Mission régionale d'autorité environnementale
Île de France

**Avis en date du 28 mai 2018
de la Mission régionale de l'autorité environnementale sur le projet d'aménagement
d'un nouveau secteur « parc » dans le périmètre de l'île de loisirs de la
la Corniche des Forts à Romainville dans le département de la Seine-Saint-Denis**

Figure 84: Localisation des sondages ayant fait l'objet d'analyses chimiques

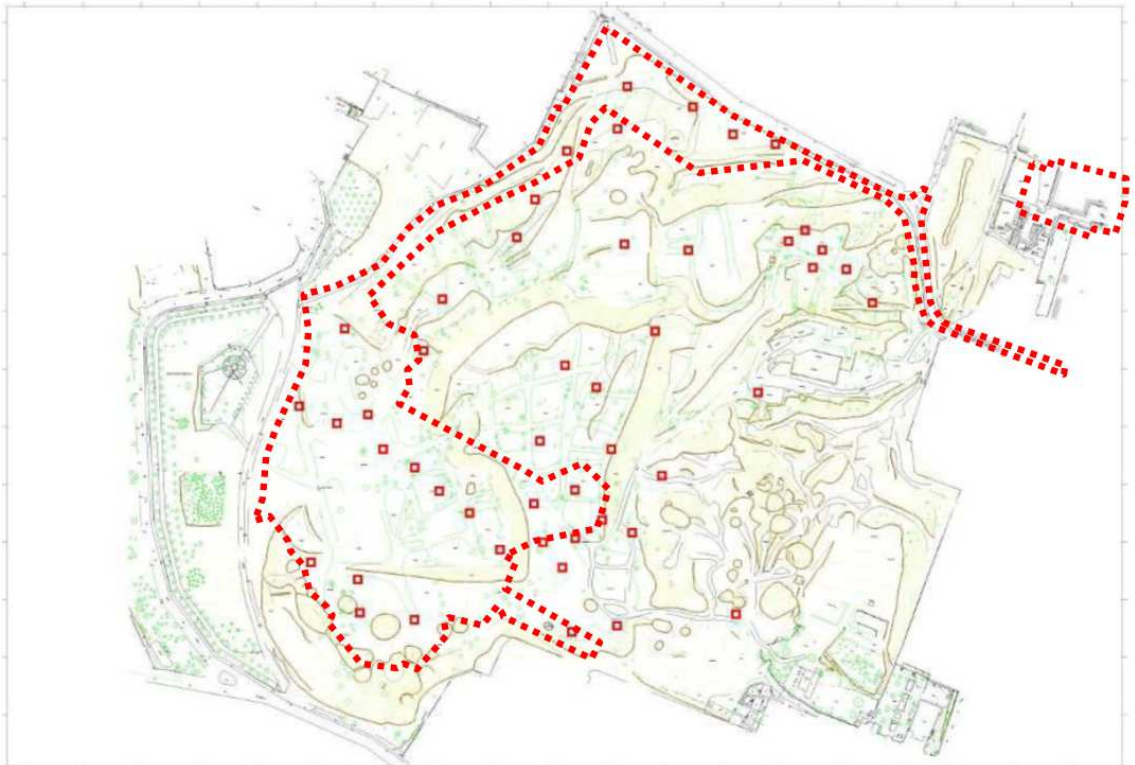
Les cartes des résultats d'analyse des différents polluants recherchés sont présentées (pages 126 à 133). La localisation du périmètre du projet a été ajoutée sur ces cartes afin de permettre une meilleure compréhension de l'enjeu de pollution des sols, à la suite d'une recommandation de l'autorité environnementale dans son précédent avis.
